伊方発電所 3号機
1次系配管取替え工事に係る
設計及び工事計画の認可申請の概要について

令和4年7月14日

四国電力株式会社

3. 2 ループA低温側高圧注入ライン

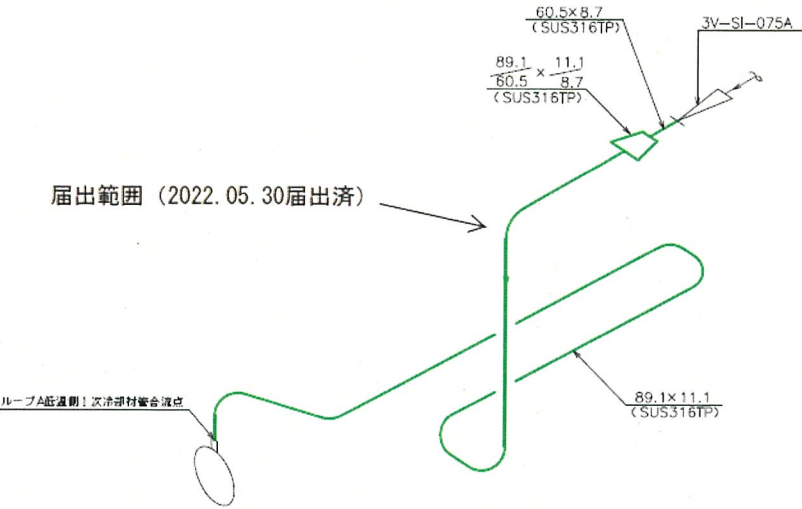
番号	主要弁の仕様									
	変更前					変更後				
	主要寸法			材料		主要寸法			材料	
	呼び径	弁箱 厚さ	弁ふた 厚さ	弁箱	弁ふた	呼び径	弁箱 厚さ	弁ふた 厚さ	弁箱	弁ふた
認①	2B	<input type="text"/>	<input type="text"/>	SUSF316	SUSF316	同左	<input type="text"/>	<input type="text"/>	同左	同左

3.3 ループB低温側高圧注入ライン

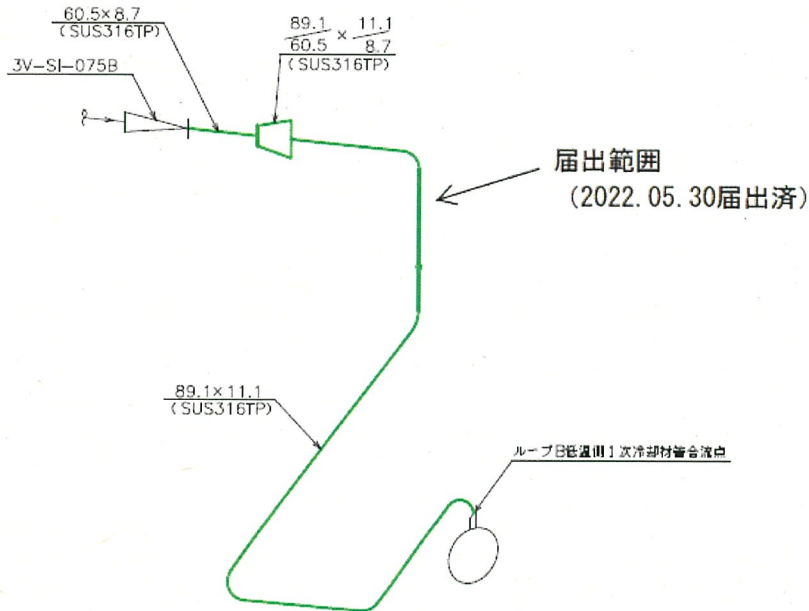
番号	主要弁の仕様									
	変更前					変更後				
	主要寸法			材料		主要寸法			材料	
	呼び径	弁箱 厚さ	弁ふた 厚さ	弁箱	弁ふた	呼び径	弁箱 厚さ	弁ふた 厚さ	弁箱	弁ふた
認①	2B	<input type="text"/>	<input type="text"/>	SUSF316	SUSF316	同左	<input type="text"/>	<input type="text"/>	同左	同左
